Procedimiento de comparación de precios para la habilitación de áreas afectadas por incendio en el 1er. y 2do. nivel del palacio de justicia de Bonao y adecuación del palacio de justicia de Jarabacoa.
REFERENCIA: CP-CPJ-004-2021.

CIRCULAR NÚM. 2

PREGUNTAS Y RESPUESTAS DE CARÁCTER TECNICO

DETALLE ARMADO EN INTERSECCION DE MUROS

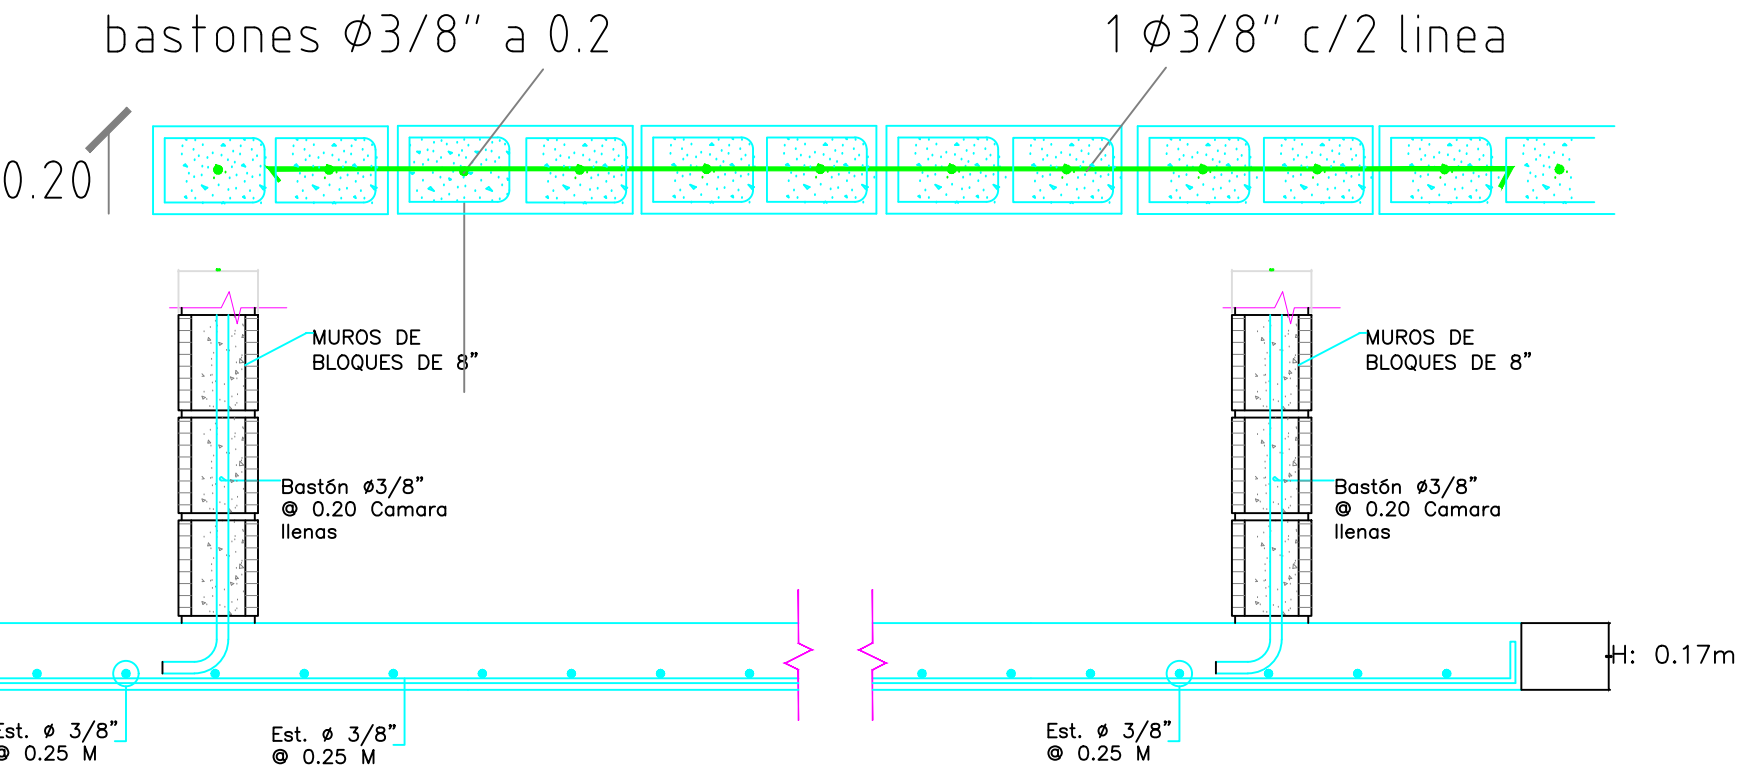
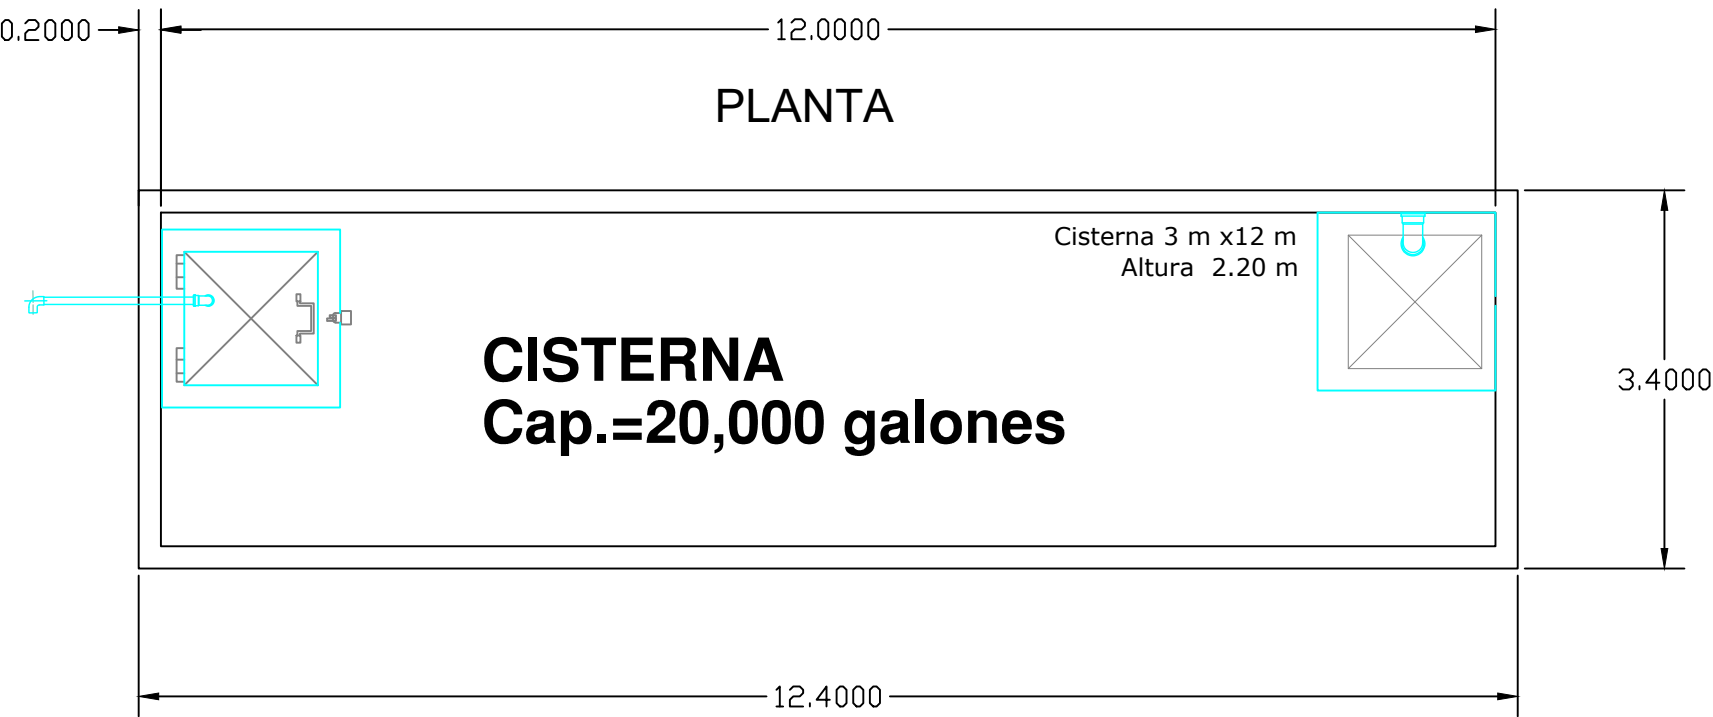
Pregunta 5:

En la partida 11.01 sobre Cisterna, definir dimensiones de la cisterna y suministrar planos estructurales..

Respuesta 5: Ver planos anexos.

DETALLE DE CISTERNA Y UNIDAD DE TRATAMIENTO JARABACOA

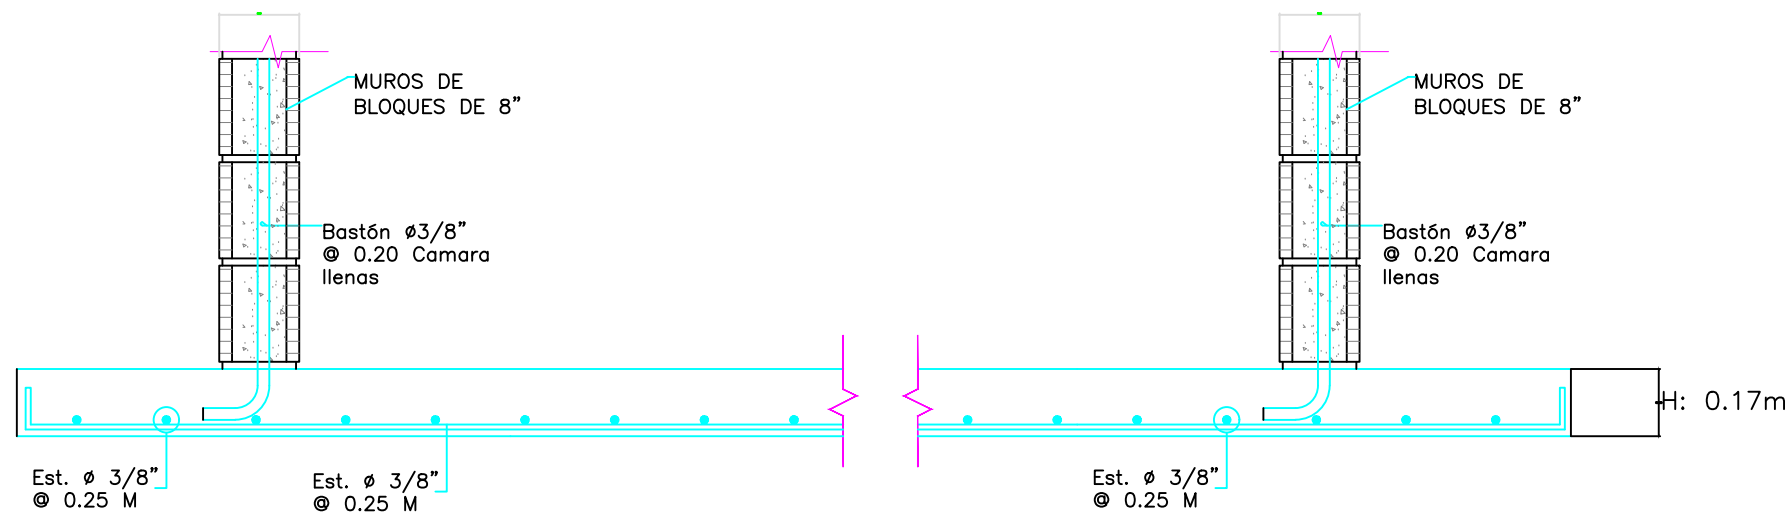
Pregunta 6:

En la Partida 11.02 Unidad de tratamiento de Aguas Residuales (UTAR) especificar cuál sistema de tratamiento debemos construir, (una camara séptica con recamaras y filtros. Indicar a que se refiere).

Respuesta 6: Ver planos anexos.
